RESOLUCIÓN No.

3 287

POR MEDIO DE LA CUAL SE OTORGA PERMISO DE OCUPACIÓN DE CAUCE A LA EMPRESA BLACK ORCHID SOLAR MANAGEMENT S.A.S., CON NIT. N°901.012.340-1 PARA EL PROYECTO PARQUE SOLAR PÉTALO MAGDALENA II EN EL PREDIO LOTE 1, UBICADO EN EL CORREGIMIENTO DE GUACAMAYAL, MUNICIPIO DE ZONA BANANERA, DEPARTAMENTO DEL MAGDALENA"

En cumplimiento de lo ordenado por el acto administrativo de inicio de trámite, se emitió concepto técnico No. 20260684, el cual hace parte integral de la presente resolución, en los siguientes términos:

Figura 1. Referencia espacial del trazado de la línea eléctrica, recorrido efectuado durante la visita y ubicación del Punto 2.

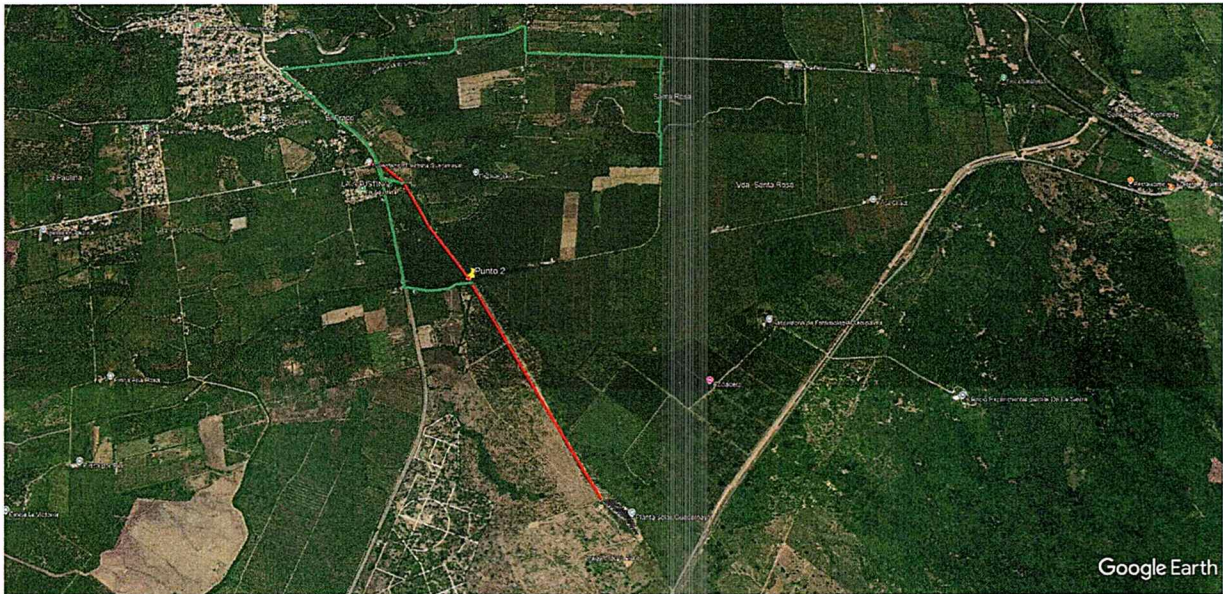
En el sitio se verificó un sector con cobertura vegetal densa, presencia de herbáceas, bejucos, arbustos y material vegetal acumulado sobre el terreno. Al momento de la visita no se observó flujo superficial activo en el punto inspeccionado; esta condición es compatible con el carácter intermitente del drenaje reportado en la documentación y no elimina su función hidráulica durante eventos de lluvia.

Las fotografías georreferenciadas tomadas a partir de las 8:18 a.m. muestran un terreno cubierto por vegetación, sin obras construidas ni modificaciones visibles del drenaje en el área puntual observada. La inspección de campo, complementada con la información cartográfica y los estudios aportados, no evidencia una incompatibilidad absoluta para la implantación de las estructuras, pero confirma la necesidad de mantener las medidas de protección frente a socavación previstas en el diseño y de limitar al mínimo la intervención de la vegetación asociada al drenaje.
